HENVENDELSER MODTAGET I HØRINGSPERIODEN

FORSLAG TIL LOKALPLAN TINGBJERG

Høringssvar

Offentlig høringsperiode fra den 26. marts til den 21. maj 2021.

Fig. 1. En væsentlig del af forslag til rammeområde R19.B.7.17.T1, der er udlagt til boligformål, er støjbelastet, jf. Vejdirektoratets støjkortlægning fra 2017, med et støjniveau på op til 73 dB L_{den} .

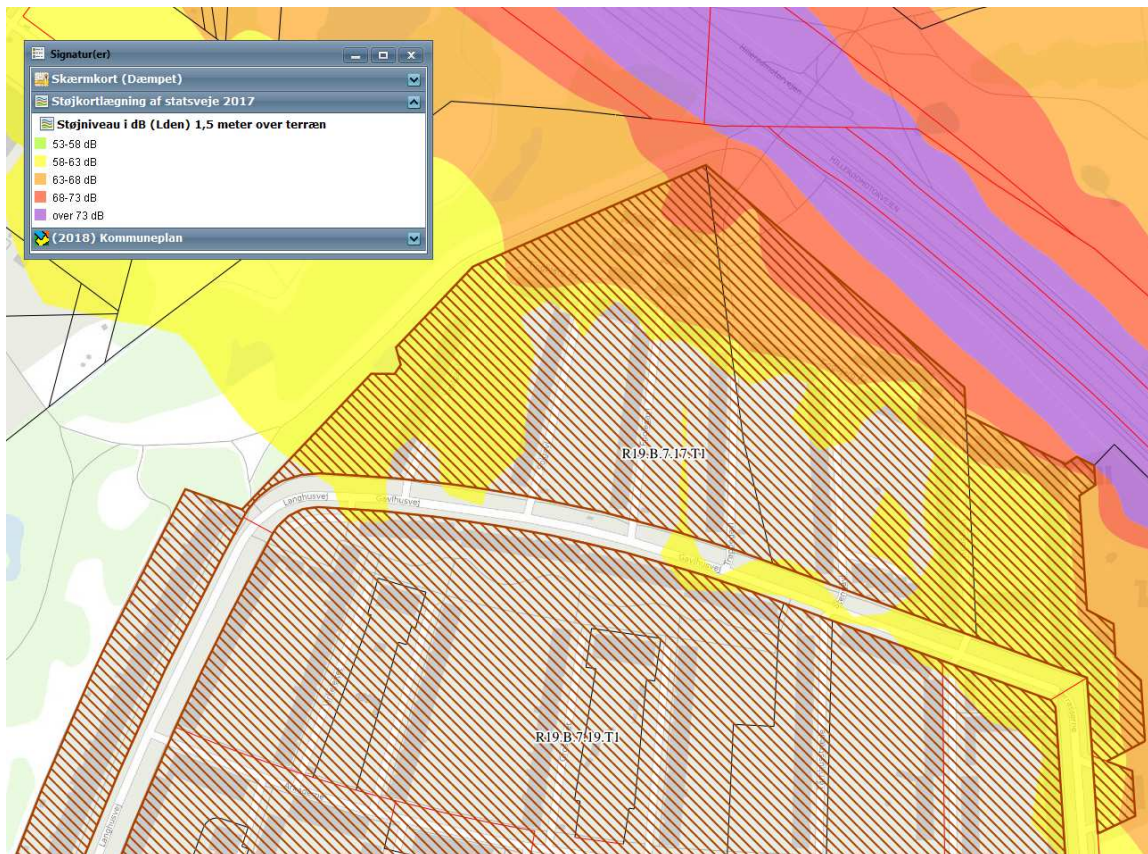
Af Miljøstyrelsens vejledning fremgår det således implicit, at anvendelsen af lempede støjkrav i forbindelse med planlægning for nye boliger i eksisterende støjbelastede byområder begrænser sig til eksisterende boligområder og områder for blandede byfunktioner, hvor støjniveauet er mellem 58 - 68 dB L_{den} . Ifølge vejledningen skal planlægning for nye boliger i områder, hvor støjniveauet overstiger 68 dB L_{den} således helt undgås.

Vejdirektoratet finder på baggrund af ovenstående, at lempede støjkrav kun kan lægges til grund i den omhandlede planlægningssituation, hvis der samtidig foretages støjdæmpende tiltag mellem Hillerød motorvejen og rammeområde R19.B.7.17.T1 (lokalplanområdets delområde I), der sikrer, at nye boliger opføres i et område, hvor støjniveauet udendørs på facaden (mod motorvejen) **ikke** er højere end 68 dB L_{den} .

Forslaget til kommuneplantillægget vedr. Tingbjerg indeholder ingen redegørelse for Hillerød motorvejens støjpåvirkning på rammeområdet og redegørelse for, hvordan det skal sikres, at Miljøstyrelsens vejledning "Støj fra veje" kan overholdes. Der er således i rammeområdet og -bestemmelserne herfor ikke indarbejdet mulighed for støjafskærmning mod Hillerød motorvejen eller anden

Vejdirektoratets opfordring til indsigelse kan frafaldes, hvis Københavns Kommune kan sandsynliggøre, at støjniveauet overalt i rammeområde R19.B.7.17.T1 kan nedbringes til under 68 dB L_{den} , og at der samtidig fastsættes rammebestemmelser, der sikrer de støjdæmpende foranstaltninger, som er en forudsætning for boligbyggeri, og som dermed skal give rammen for lokalplanlægningen.

Fig. 1. Lokalplanens afgrænsning og delområder. 1. etape: Delområde I-VI. 2. etape: Delområde VII a, b og c (kort fra lokalplanforslaget).

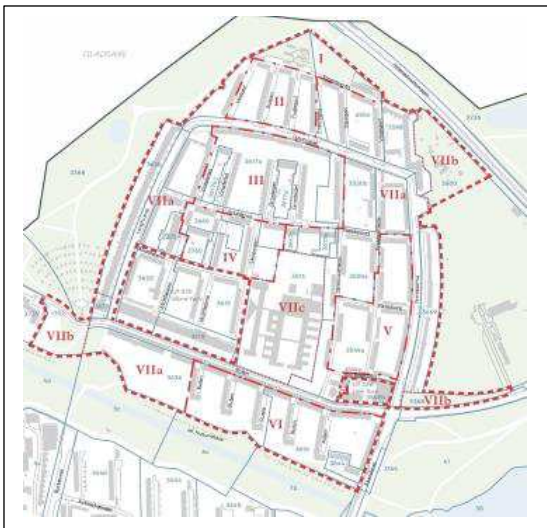
Lokalplanområdet grænser ikke direkte op til Hillerødmotorvejen, men ligger i en afstand til motorvejen, der gør, at områdets nordlige og østlige del påvirkes af støj fra vejen. Hillerødmotorvejen er en statsvej, som Vejdirektoratet er vejmyndighed for, og som følge heraf er lokalplanforslaget af interesse for Vejdirektoratet.

Vejdirektoratet gør – som vejmyndighed for Hillerødmotorvejen (statsvej nr. 13, København – Helsingør) – indsigelse mod bestemmelserne ”§ 3. Anvendelse” og ”§ 9. Støj og anden forurening” i det offentliggjorte forslag til Lokalplan ”Tingbjerg”, jf. planlovens §§ 28 og 29, stk. 3.

Fig. 3. Illustration af støjbelastningen i lokalplanområdet i henhold til Vejdirektoratets seneste støjkortlægning i 2017¹. Som det fremgår, er en del af delområde 1 påvirket af et støjniveau på over 68 dB L_{den} (68-73 dB L_{den}).

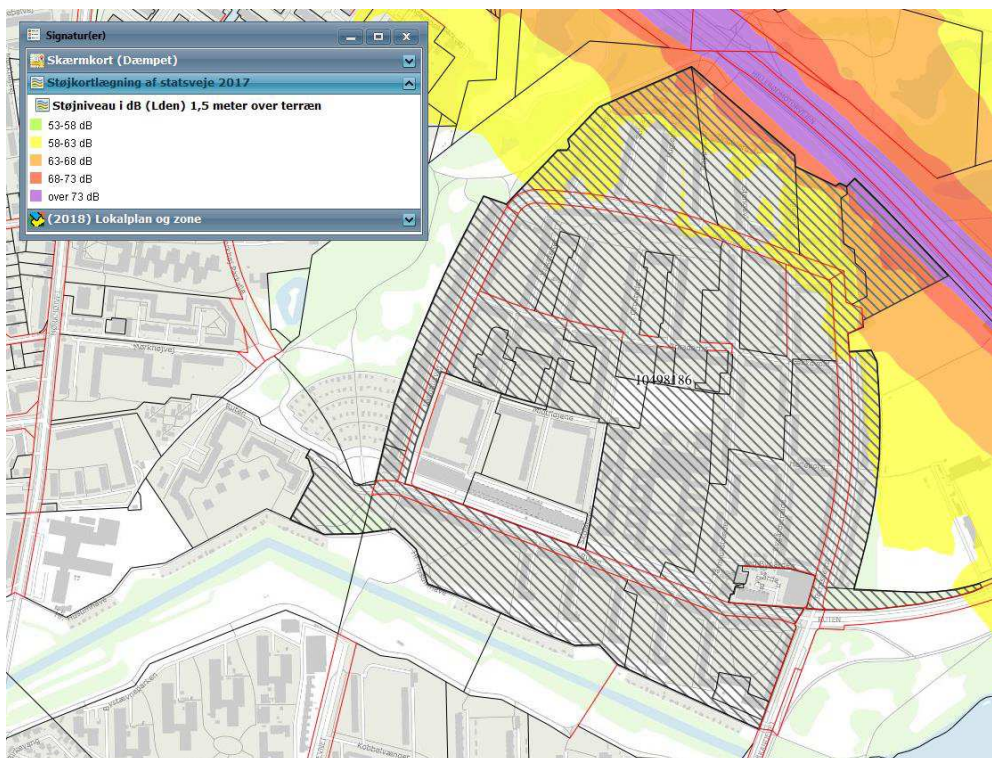
Lokalplanforslaget muliggør imidlertid derved, at der kan opføres nye boliger i en del af delområde I, hvor støjniveauet er højere end 68 dB L_{den} , hvilket er i modstrid med Miljøstyrelsens vejledning om støj (side 19), hvoraf det fremgår, at:

"Der bør under ingen omstændigheder planlægges boliger, hvor støjniveauet er højere end 68 dB L_{den} ."

Lokalplanforslaget ses ikke at indeholde bestemmelser om eller krav til foretagelse af afskærmningsforanstaltninger mellem Hillerød motorvejen og fremtidige boliger i delområde I til sikring af, at boligernes facader mod motorvejen ikke udsættes for et støjniveau over 68 dB L_{den} som betingelse for ibrugtagning af ny bebyggelse. Dette er en væsentlig og afgørende mangel henset til, at anvendelsen af reglerne om "huludfyldning" i eksisterende boligområder eller i områder for blandede byfunktioner *ikke* tilsidesætter Miljøstyrelsens henstilling om ikke at planlægge for boliger i områder, hvor støjniveauet er højere end 68 dB L_{den} . De lempede støjkrav kan dermed kun anvendes ved planlægning for nye boliger i eksisterende støjbelastede byområder, hvor støjniveauet er mindre end 68 dB L_{den} .

Vejdirektoratet ser ikke, at Københavns Kommune forholder sig til den problemstilling – hverken i lokalplanforslagets redegørelse for støj eller i bestemmelsen § 9 om støj.

Vejdirektoratets indsigelse kan ophæves, hvis det supplerende kommer til at fremgå af lokalplanens bestemmelser om betingelser for ibrugtagning af ny bebyggelse, jf. § 9, stk. 3, at det skal sandsynliggøres, at støjniveauet på facaden mod motorvejen er under grænseværdien på 68 dB L_{den} . Det skal samtidig af lokalplanens redegørelse, bestemmelser og kort godtgøres, at støjpåvirkningen i området på realistisk vis kan bringes under 68 dB L_{den} , og at de lempede støjgrænser for boliger og udendørs opholdsarealer efterfølgende kan overholdes. Det skal klart fremgå hvilke foranstaltninger, der forudsættes taget i anvendelse for lokalplanens realisering. Det skal også klart fremgå, hvilke udendørs arealer, som udgør opholdsarealer, og hvilke udendørs opholdsarealer, som ikke er støjfølsomme, og hvor støjgrænsen på 58 dB L_{den} derfor kan overskrides.

Indsigelsen vil også kunne ophæves, hvis den del af lokalplanforslagets delområde 1, der er belastet med et støjniveau over 68 dB L_{den} helt udgår af lokalplanområdet sådan, at ny boligbebyggelse muliggøres i et område, hvor støjniveauet er under 68 dB L_{den} , og hvor det godtgøres, at de lempede støjgrænser for boliger og udendørs opholdsarealer kan overholdes. Det skal også klart fremgå, hvilke udendørs arealer, som udgør opholdsarealer, og hvilke udendørs opholdsarealer, som ikke er støjfølsomme, og hvor støjgrænsen på 58 dB L_{den} derfor kan overskrides.

til sammenligning
NU og forslag

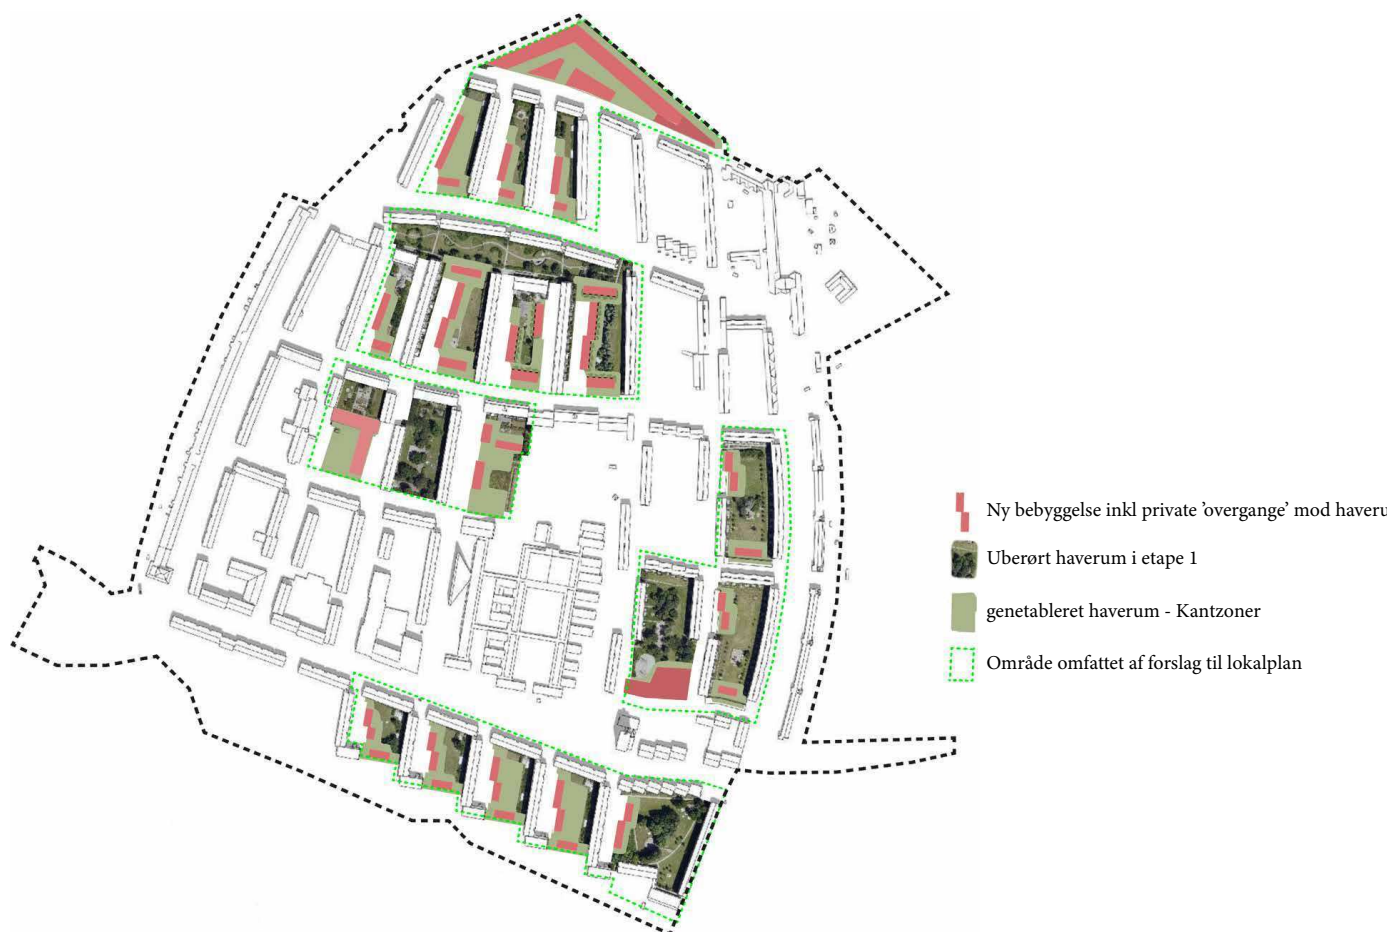
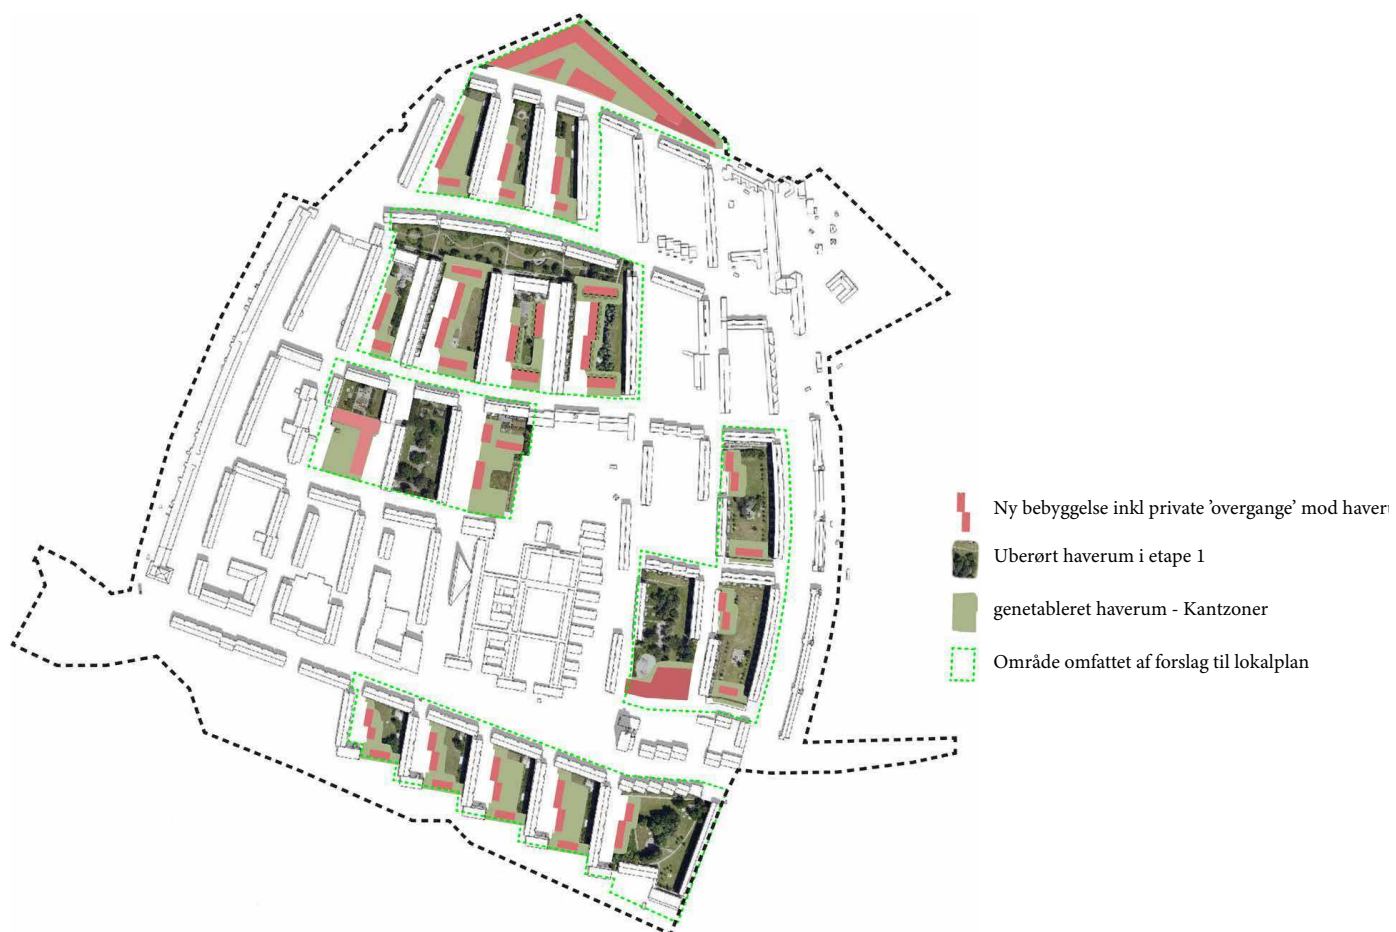
Fokus er på den ny bebyggelse. Den er primær. Sekundær er fokus på det grønne gaderum. Tertiært, eller tilbageværende, er haverummet som bærer præg af at være det resterende.

Bearbejdningen udskydes til senere processer:

“Her vil der i samarbejde med nuværende og nye beboere, blive arbejdet på at skabe større biodiversitet, lege- og mødesteder, naboskab og fælles lokalt ejerskab i alle Tingbjergs opholdsarealer”

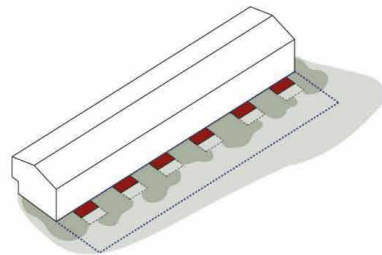
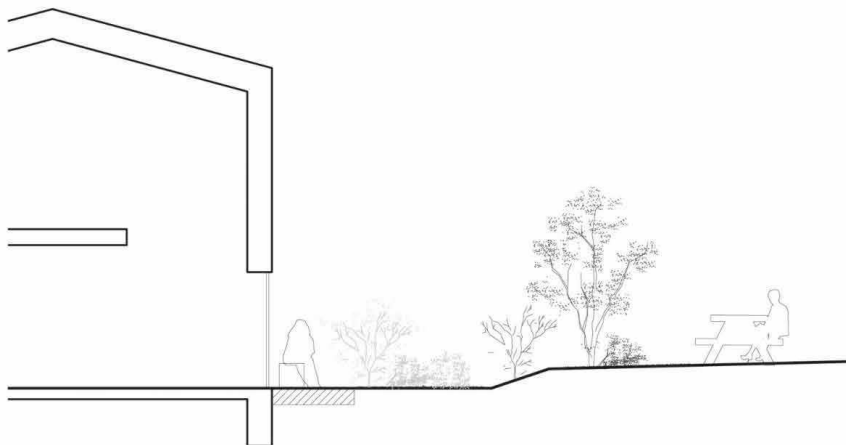
Rækkehusene i enderne af haverummet, mod gaderummet er trukket meget tilbage fra gaden for at give mulighed for et grønt haverum.

Hvis de lå på kanten af gaderummet og haverummet ville det som den eksisterende bebyggelse være med til at indramme disse to. Ved at trække det tilbage ind i det grønne haverum, læses det som en del af haverummet mere end som en del af bebyggelsen. En realistisk konsekvens er

1, haverummene bliver reduceret væsentligt i størrelse og mister den karakter, der er kendetegnet for Tingbjergs harmoniske og særegne relation mellem bebyggelse og landskab.

2, at en væsentlig del af udearealet i haverummene og gaderummene privatiseres i den fremlagte bearbejdning af 'kantzoner' (reference) (snit, google earth). Det 'fælles' haverum reduceres endnu mere - både pga begrænset adgang, reduceret indsyn fra de eksisterende boliger og i måske højest grad på grund af de privatiserede arealer på for- og bagside af de foreslåede nye rækkehuse. Måske skal rækkehusene forstås som en del af det grønne? Den manglende forholden sig til helheden i landskabsbearbejdningen efterlader en kant i terrænet, der optræder opdelende frem for sammenbindende. I snittegningerne i forslaget fremgår dette tydelige skel, der højst sandsynligt afkodes som en grænse mellem det offentlige og private. Måske det 'grønne felt' forbliver stort set lige så stort som før. Men hvor stort er det faktiske fælle haverum egentligt? Tilsvarende indføres en bred grøn zone mellem offentligt gaderum og private indgange til rækkehusene på en måde, der er fremmed for Tingbjerg. Der plantes træer som et bidrag til den visuelle helhed for alle, men selve områderne vil være for dem, der bor i rækkehusene. (slå snittegning). Beplantningerne både foran og bag rækkehusbebyggelserne er også med til at forstærke grænsen mellem offentligt og privat.

I en 'flydende' og ikke præcist defineret grænsesituation, vil det være til forhandling i en ulig relation mellem beboere, der lejer og beboere der ejer. I værste fald, vil det opleves som at komme på besøg i haven hos rækkehusene, som har direkte adgang.

Bygherres ønskede placering af rækkehuse. Nær kant (ikke på kanten) til haverum og i selve haveummene.

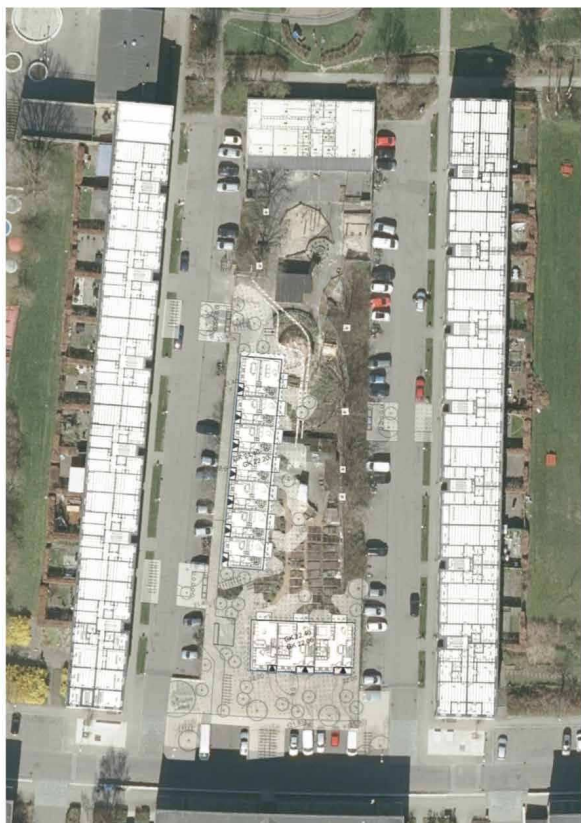
I forslaget redegøres for terrænreguleringen (sandfarvet) og rydning af træer og krat (blålige nuancer). Det lyseblå i de nedre dele er store karakteristiske bevoksninger omkræsende fælles boldbaner, terrasser, legepladser. Disse ligger udenfor zonerne, der er inkluderet i forslaget til lokalplan etape 1 (grøn stipling). Materialet her peger på, det kun findes muligt/attraktivt at bygge rækkehusene inde i haverummet, hvis det eksisterende attraktiver rydes.

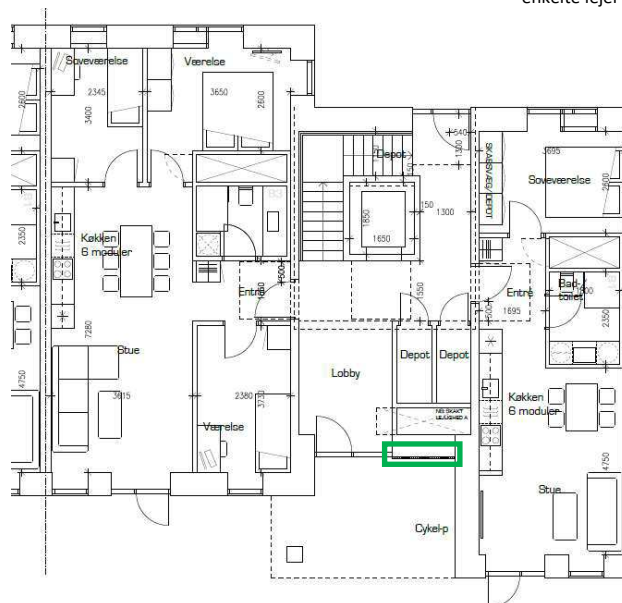
§7.1(u) Indgangspartier skal være i glas i etagens fulde højde og i indgangspartiets fulde bredde.

Ønskes ændret til:

Vejbredder

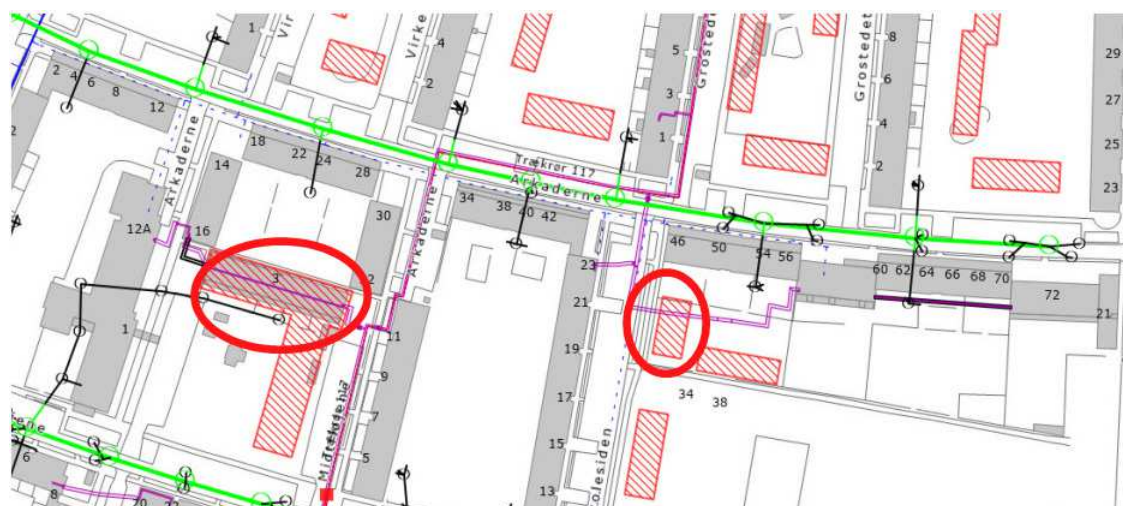
Vejbredderne i Tingbjerg-området varierer fra 9-13 meter. Vejbredderne i området fungerer i overvejende grad som ledningskorridorer. Derfor er det kritisk, at der stadig er plads til forsyningsledningerne i vejene i Tingbjerg også hvis der tilføjes yderligere anlæg under terræn såsom anlæg til affaldssug og nedgravede affaldsbeholdere.

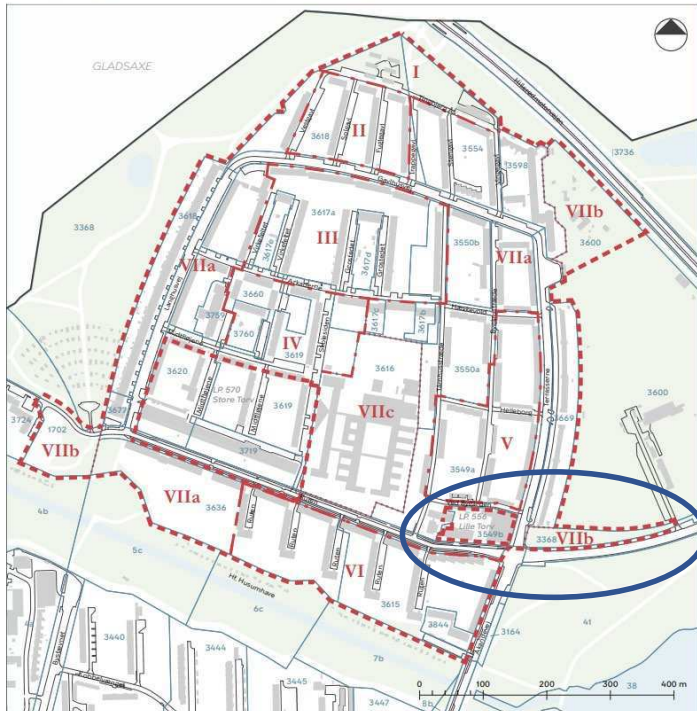
4 venstresving, heraf 2 med udkørsel på – og krydsning af den såkaldte primære Trafikvej samt 2 gennemkørsler af det, formodentligt, mest centrale trafikknudepunkt i bydelen, nemlig krydset Ruten / Åkandevej.

Til overflod vil begge disse krydsninger af den primære Trafikvej indebære "samspilsproblemer" med de 2 buslinier 2A og 132, foruden i øvrigt tung varetransport til diverse forretninger og supermarkeder; lejlighedsvis afhentning af storskrald og tømning af glascontainere, som jo stadig skal afhentes lokalt, altså rundt om i bydelen, samt, i de måske næste 10 års tid, tillige tung og hyppig arbejdskørsel, jordkørsel, byggematerialer, betonelementer m.v., i forbindelse med selve lokalplanens fysiske udførelse.

Altså massiv trafikforstyrrelse med stor sandsynlighed for trafikpropper, opmarch-køer, trængsel, ventetider og andet godt.

Til afhjælpning af alle disse sort-seende fortrædeligheder, foreslås i stedet dette:

Tegning 1 · Områdeafgrænsning

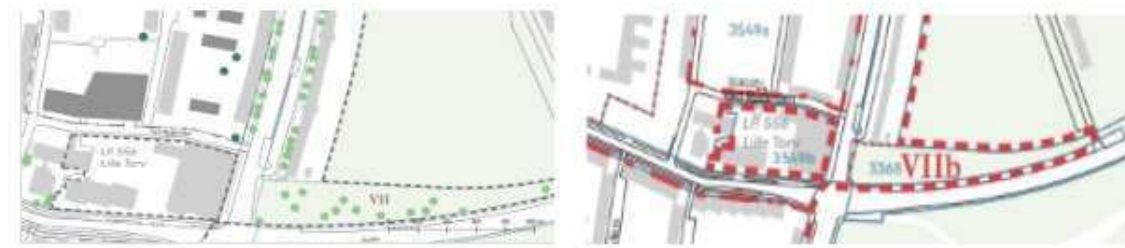
I betragtning af byggestartstidspunkt for Etape 1: indeværende lokalplansforslag samt tidspunktet for henholdsvis vedtagelse og ikke mindst projektering og gennemførelse af Mobilsug-anlægget og hele rørsystemet, tør man vel formode, at dette vil ligge temmelig langt ude fremtiden.

Kort sagt, muligvis helt derude, hvor Etape 2: nemlig det fremtidige lokalplansforslag for det øvrige Tingbjerg vil være inden for rækkevidde.

Bl.a. af disse grunde vil jeg derfor foreslå, at placere Mobilsug-anlægget på det grundstykke af parcel-betegnelserne VIIb med matr.nr 3368, beliggende på Ruten mellem Terrasserne og indkørslen til Tingbjerg Idrætspark.
